MINISTERIO DE AGRICULTURA, ALIMENTACIÓN Y MEDIO AMBIENTE

7130 *Resolución de 15 de julio de 2016, de la Secretaría de Estado de Medio Ambiente, por la que se formula declaración de impacto ambiental del proyecto Modificado n.º 1 al proyecto de la Planta de regasificación de gas natural licuado en Tenerife.*

MODIFICADO Nº 1 AL PROYECTO DE LA PLANTA DE REGASIFICACIÓN DE GNL EN TENERIFE

Figura 1. Diseño esquemático de la conducción de vertido del efluente térmico de la planta de regasificación de GNL.

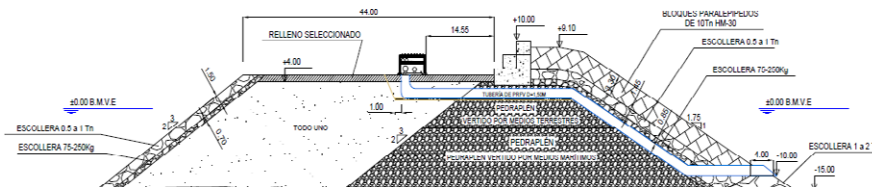
El 19 de abril de 2016, la Subdirección General de Evaluación Ambiental solicita un informe del Centro de Estudios y Experimentación de Obras Públicas CEDEX, Ministerio de Fomento, para que aporte sus consideraciones de carácter general, relacionadas con su ámbito de competencias, sobre la modelización del vertido directo al mar del efluente frío procedente de la Planta (alternativa V1) aportada por el promotor en la adenda.

- Justifique que, al analizar las sinergias y afecciones acumulativas del vertido de la planta de regasificación con otros vertidos de efluentes en la zona, es razonable despreciar los posibles efectos del vertido de la EDAM.

- Valore, con apoyo del modelo CORMIX si es preciso, la viabilidad de optimizar las condiciones de solución del vertido frío obtenidas en su estudio de la Alternativa 1 –V1– mediante la consideración de modificaciones de diseño en el tramo final de la conducción para la descarga submarina del vertido, y un diseño diferenciado en función de la fase de desarrollo de la planta de regasificación.

Con fecha de 27 de mayo de 2016, GASCÁN, S.A., envía el documento de «Aclaraciones sobre la adenda de vertidos para la respuesta al informe del CEDEX», que da respuesta a la información solicitada. En este documento concluye:

- Que la concentración máxima de cloro en el punto de vertido será de 0,05 mg/l, para lo cual se instalará, además, un sistema de medición en continuo del contenido residual de cloro en el vertido, para comprobar que siempre se esté por debajo de este valor máximo. Que la utilización de cloro será excepcional, la necesidad de cloración del agua de mar se determinará en la fase de funcionamiento de la Planta, en función de que se detectase la deposición de organismos en las tuberías que reduzcan la sección útil de las mismas. En cualquier caso, y sobre la base de la experiencia de otras instalaciones en la isla que emplean agua de mar, se prevé que a priori no será preciso realizar la cloración del circuito.

- La EDAM no se ha utilizado en la modelización por la distancia a la que se encontrará el vertido de la misma cuando esté en funcionamiento, ya que se situará a más de 1.000 m respecto del vertido de la Planta. Además, por la diferencia de densidades entre ambos vertidos, las aguas saladas de la EDAM son más densas, y las aguas frías de la Planta, ya diluidas con el vertido cálido de la CT, tendrán menor densidad, luego no habrá posibilidad de que se mezclen. Las aguas saladas se situarían en el fondo, mientras que las aguas de la Planta ya habrán alcanzado la superficie del agua del mar en este punto.

El CEDEX «recomienda recoger en el condicionado de la declaración de impacto ambiental que la concentración máxima de cloro en el punto de vertido al mar será de 0,05 mg/l, y que el promotor instalará - en el supuesto de que durante el funcionamiento de la planta de regasificación se compruebe que es necesaria la cloración del agua de mar utilizada para la vaporización del GNL - un sistema de medición en continuo del contenido residual de cloro en el vertido».
